## Auszug aus der Niederschrift

## **Fortschreibung des Flächennutzungsplanes Überarbeitungsbereich I, 6. Änderung „Sonderbaufläche Freiflächenfotovoltaikanlage südlich von Oberzeitlbach - Kreppenacker“; Abwägung der eingegangenen Stellungnahmen und Billigungsbeschluss**

## Lageplan tennet TSO GmbH Legende

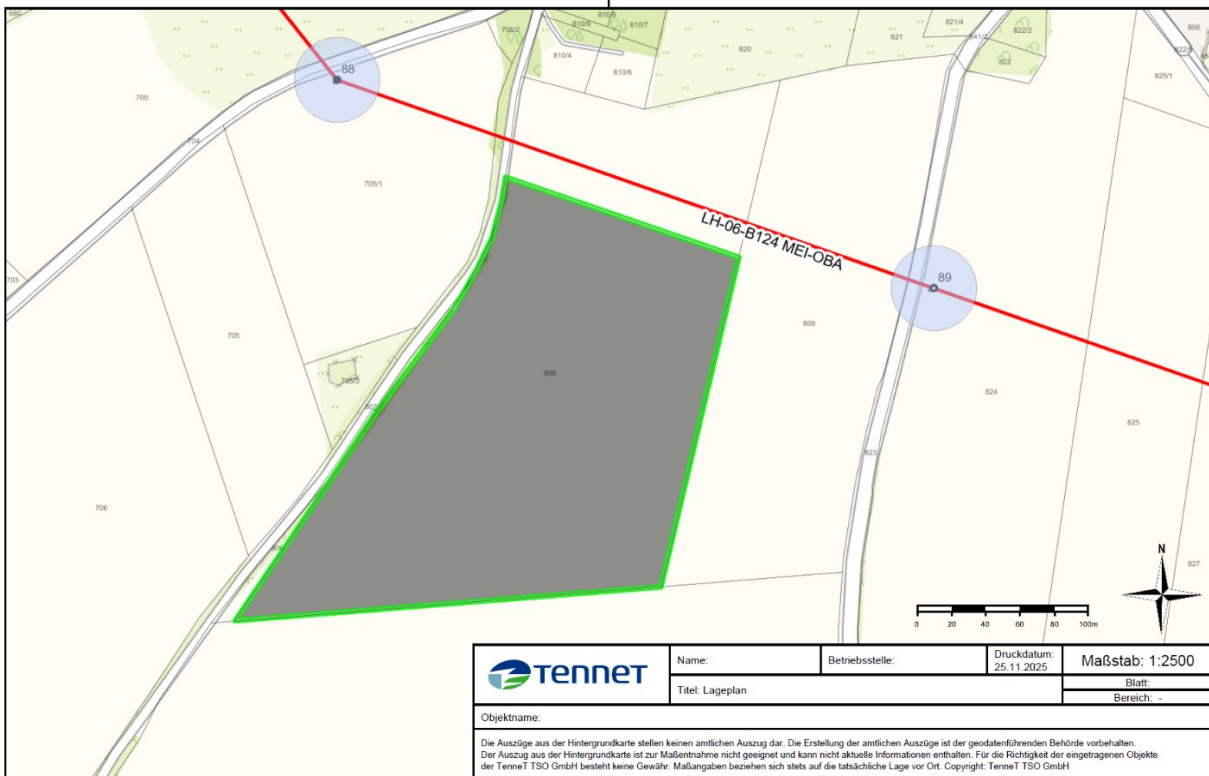
Die Sichtung der uns zugesandten Unterlagen hat ergeben, dass der von Ihnen dargestellte Geltungsbereich der Bauleitplanung von unserer oben genannten Anlage betroffen ist. Weiteres ist dem beigelegten Lageplan zu entnehmen.

Der Leitungsschutzbereich der oben genannten Anlage beträgt jeweils **40,00 m** beiderseits der Leitungsachse (Verbindungsline der Mastmitten). Wir bitten Sie, den Schutzbereich in Ihren Planunterlagen anzupassen.

In der rechtswirksamen Fassung des FNP vom 11.12.2012 ist ein Schutzbereich von 35,0 m beiderseits der Leitungsachse dargestellt. Der Schutzbereich der 380-kV-Leitung Meitingen-Oberbachern ist in der Planzeichnung des Flächennutzungsplans, wie von der TenneT TSO GmbH genannt, auf jeweils 40,00 m beiderseits der Leitungsachse nachrichtlich anzupassen.

Die Stellungnahme wird zur Kenntnis genommen. Der Schutzbereich der 380-kV-Leitung Meitingen-Oberbachern ist in der Planzeichnung des Flächennutzungsplans, wie von der Tennet TSO GmbH genannt, auf jeweils 40,00 m beiderseits der Leitungssachse nachrichtlich anzupassen.
